## Avis de sécurité n°271391 concernant *exoplan 3.1 Rijeka*

**Produit d'exocad et son nom commercial:** *exoplan 3.1 Rijeka*

**Type de traitement ou protocole :** Planification de cas en chirurgie complètement guidée, comprenant l'export de protocoles de forage complets utilisant certaines entrées issues des bibliothèques d'implants Straumann®, de manchons Straumann®, de kits Straumann® et de protocoles de forage complets Straumann®.

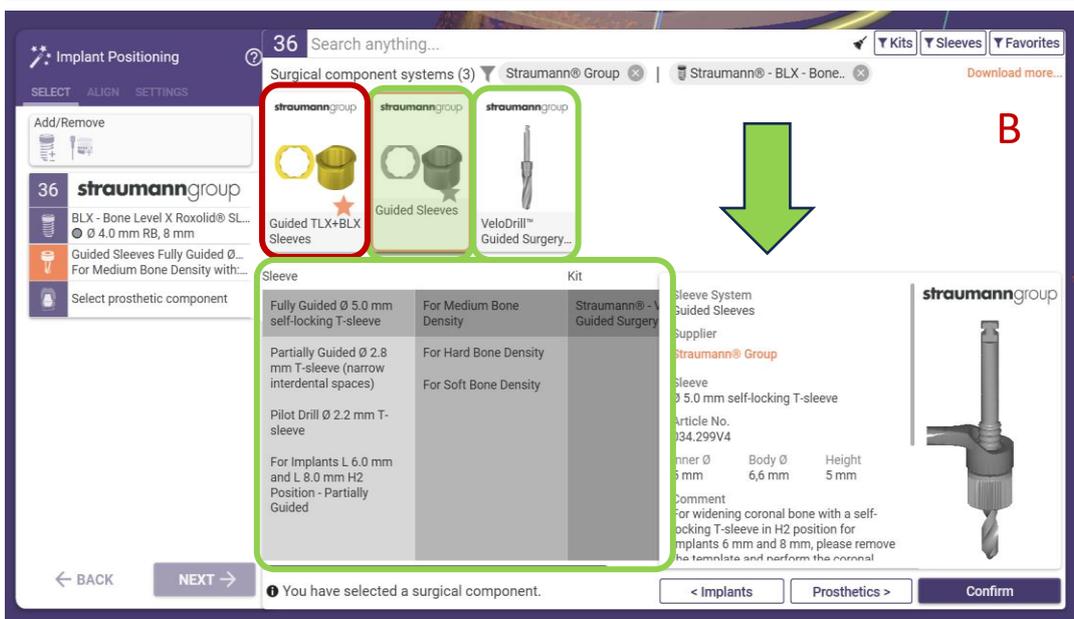
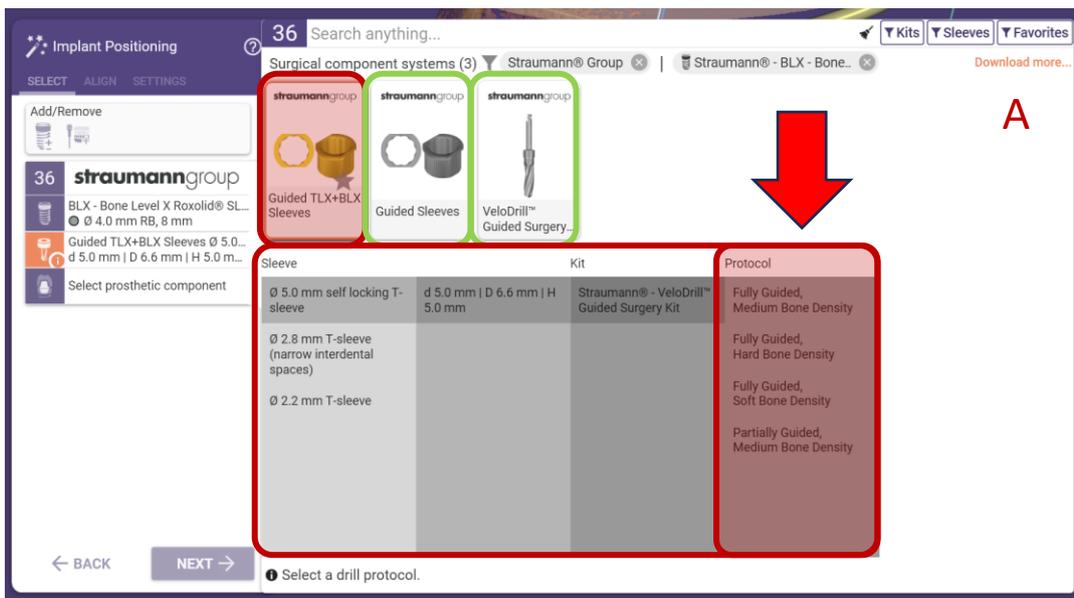
**Bibliothèques concernées :** Les bibliothèques concernées sont celles de protocoles de forage complets de Straumann® BLX/TLX/VeloDrill qui peuvent être identifiées par les valeurs suivantes du tag "<SignatureDate>" dans leur fichier config.xml correspondant :

- 1) N'utilisez pas les bibliothèques affectées (voir le paragraphe "Bibliothèques concernées" ci-dessus) avec *exoplan 3.1 Rijeka*, jusqu'à ce qu'une nouvelle version d'*exoplan 3.1 Rijeka* version et de bibliothèques actualisées soient publiées et mises à disposition pour le téléchargement sur <https://exocad.com/integration/exoplan-library-integration>.
- 2) Complétez la réponse à la restitution par l'utilisateur final du dispositif médical rappelé (voir Annexe 2) adjointe à cet avis de sécurité et l'envoyez à exocad par courriel à l'adresse suivante selon la zone de marché du revendeur :
  - USA et Canada : [info@us.exocad.com](mailto:info@us.exocad.com)
  - Europe : [service@exocad.com](mailto:service@exocad.com)

Illustration 2 : Exemple de combinaison critique entre une position de manchon incompatible avec le protocole de forage complet sélectionné. Voir l'explication détaillée dans l'image.

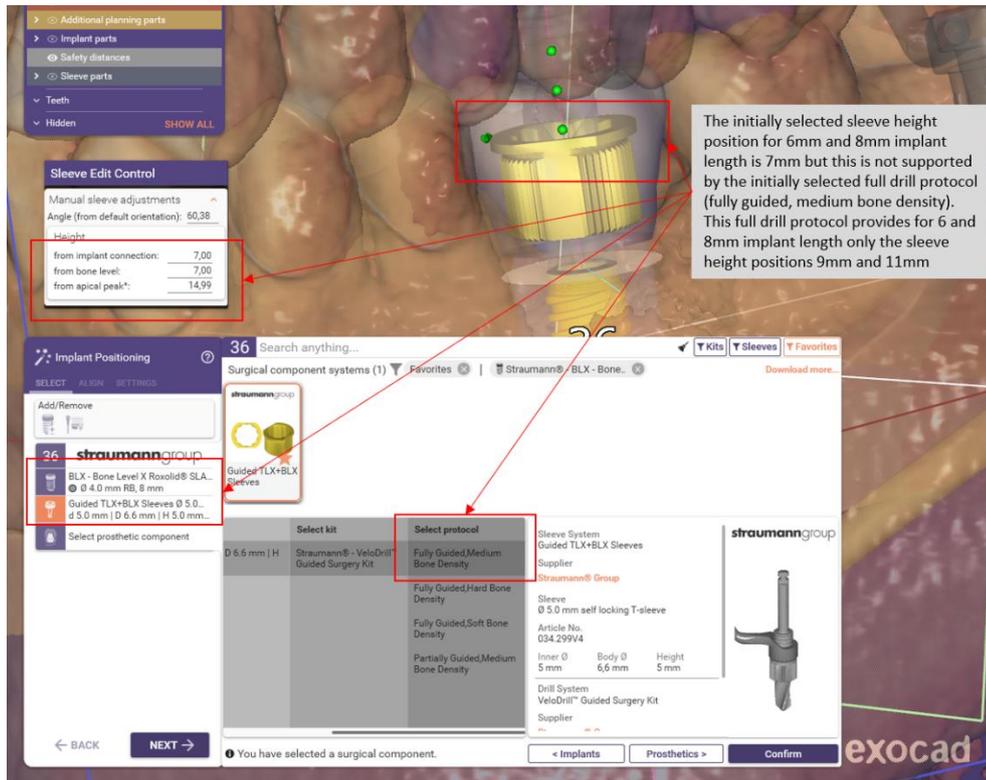
Lorsqu'un implant Straumann® BLX/TLX de 6 mm ou de 8 mm de longueur est utilisé en combinaison avec un manchon Straumann® BLX/TLX et le kit Straumann® VeloDrill avec les protocoles de forage complets, le logiciel place le manchon pour le protocole initialement sélectionné, « Fully Guided Medium Bone Density », à une hauteur de 7 mm (voir illustration 2). Cependant, pour ce protocole, seules les hauteurs de 9 mm et de 11 mm sont autorisées. En interne, le logiciel sélectionne le protocole pour une hauteur de manchon de 9 mm et l'affiche également dans le protocole chirurgical (voir illustration 3). Si un utilisateur suit la séquence du protocole à partir du rapport chirurgical en imprimant et en utilisant ce guide avec cette mauvaise position de manchon, la profondeur de forage serait de 2 mm de plus que prévu et pourrait endommager les structures anatomiques à risque à proximité des positions apicales de l'implant (par exemple, les nerfs ou les racines des dents voisines).

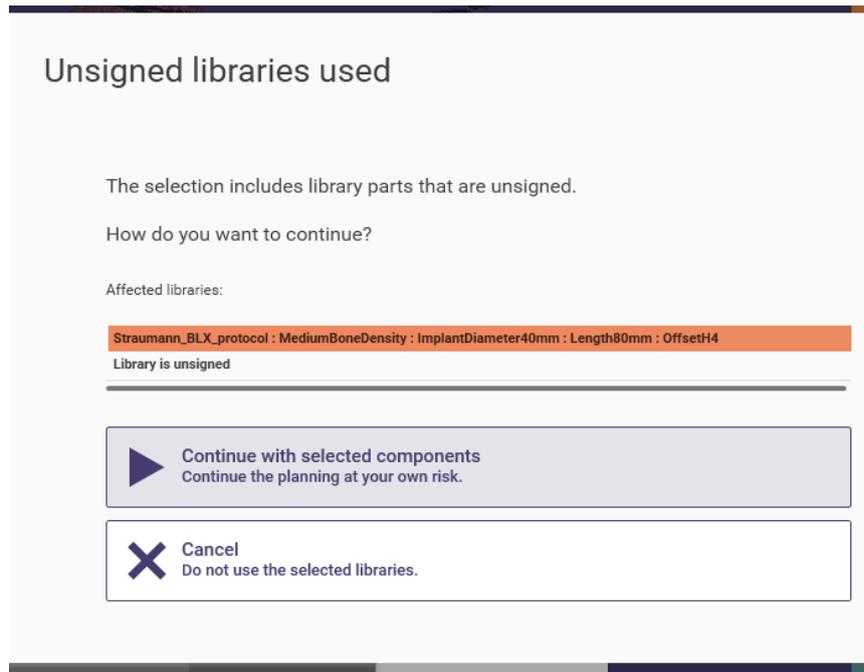
- 2) En conséquence de la mise sur liste noire, si l'utilisateur tente de sélectionner un composant dans la bibliothèque affectée, il reçoit un message indiquant que la bibliothèque de protocole de forage complet sélectionnée est marquée comme "non signée" (voir illustration 4) et ne doit plus être utilisée. Ce message apparaît lorsque l'utilisateur sélectionne la bibliothèque de protocole mise sur liste noire, ainsi qu'avant la génération des données de planification de l'implant et du guide chirurgical. Les utilisateurs avertis par cet avertissement doivent cliquer sur "Annuler" et non sur "Continuer". Si les utilisateurs cliquent sur "Continuer", ils le font à leurs propres risques.

Illustration 5 : Message indiquant une bibliothèque non-signée pour une bibliothèque de Straumann® full drill protocole sur liste noire, quand l'utilisateur ouvre une scène contenant déjà une bibliothèque concernée.

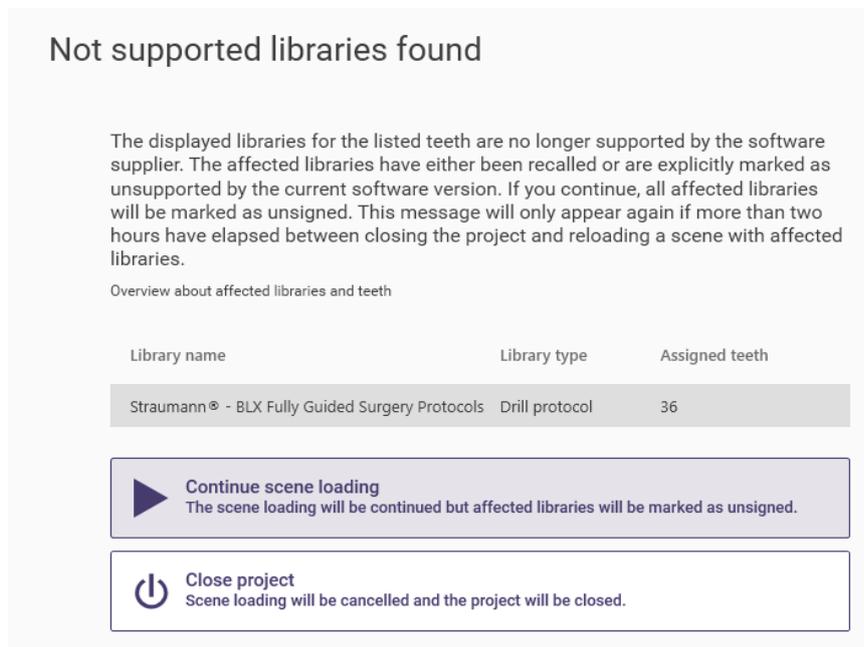
- 3) Si un fichier de scène de planification d'implant (fichier contenant toutes les informations sur une scène de planification ou de conception, par exemple, l'état du flux de travail, les objets de la scène) est chargé dans *exoplan* et qu'il a précédemment utilisé la bibliothèque de protocole mise sur liste noire dans la planification de placement d'implant, un message d'avertissement apparaît pour informer l'utilisateur de la bibliothèque non signée (voir illustration 5).
